【S M】—NO. 5297

SM-5297

WRエンボスカバーテープ変更のお知らせ

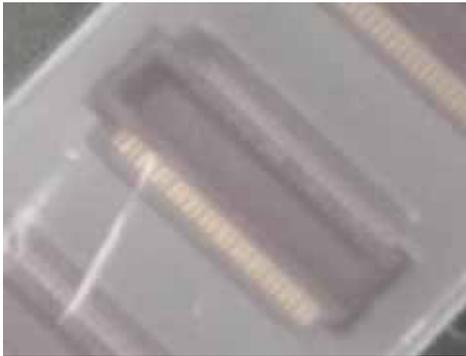
カバーテープの色相が変更となり“乳白色”から“透明”に変わり、製品がカバーテープからはっきり見えるようになります。剥離強度については従来と変わりません。
